<p>AZIENDA CON SISTEMA DI GESTIONE CERTIFICATO DA DNV ISO 9001 • ISO 14001 ISO 45001</p>		CENTRO DEPURAZIONE S.R.L. Via Don Primo Mazzolari, 66100 - Chieti (CH) Telefono: (+39)0871.552772 , web: www.centrodepurazioni srl.it , e-mail: segreteria@centrodepurazioni srl.it , pec:centrodepurazioni srl@pec.it		
DISEGNI DI RIFERIMENTO N°: Reference drawings / Plans de référence -----				SCALA DISEGNO: Drawing Scale Echelle Dessin	1:1	
Trattamento e stoccaggio rifiuti liquidi speciali Relazione VO ----- -----				SCALA PLOT TAGGIO: Plot scale / Echelle de plot.	1:1	
				SOSTITUISCE il NUM. Replaces Number Remplaces Nombre	-----	
				REDATTO: Prepared by / Rédigé par	26/06/2023	A. Roncone
				VERIFICATO: Checked by / Vérifié	26/06/2023	G. Vaccarella
				APPROVATO: Approved / Approuvé	26/06/2023	G. Vaccarella
CLIENTE: Customer / Client Centro Depurazione S.r.l.	LOCALITA': Locality / Localité Chieti (CH)			DISEGNO N°: Drawing N° / Dessin N° 23.021.05U.0001		Rev. Pagina / Page 1 di 14

1. RELAZIONE TECNICA

Per quanto sopra, considerato l'indisponibilità della documentazione antecedente e la sopra richiamata discontinuità societaria nella gestione dell'impianto, la scrivente relaziona sulla ott

Figura 8 - Particolare cordolo di contenimento su piazzola di scarico autobotti

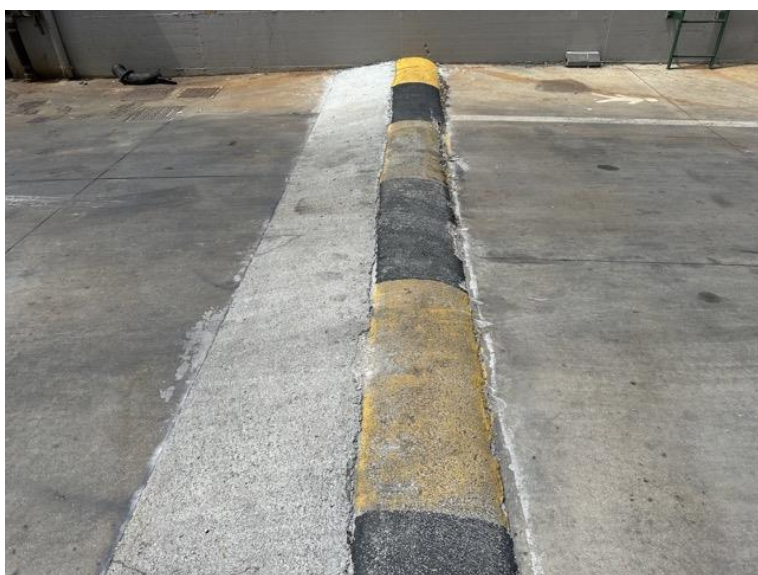
- **Impermeabilizzazione zoccolo e zona piazzale e zona recinzione con un sistema di almeno 50 cm:** rimandiamo alla documentazione di seguito riportata e alle figure 1 e 2.
- **Inserire dei piezometri dove sono stati effettuati i sondaggi ed effettuare almeno ogni tre mesi il controllo delle acque:** nelle figure 12 e 13 sono riportati i due piezometri presenti in impianto. Attualmente, come da piano di monitoraggio e controllo le analisi vengono effettuate con cadenza annuale. Venendo a conoscenza dalla Vostra comunicazione di una diversa frequenza, andremo ad implementare le analisi previste.
- **Aggiornare la cartografia almeno con linee di scarico colorate e segnalare la pendenza del piazzale con sezione sistemazione piazzale:** alleghiamo il layout reti idriche riportante la superficie impermeabilizzata afferente alla raccolta di prima pioggia.
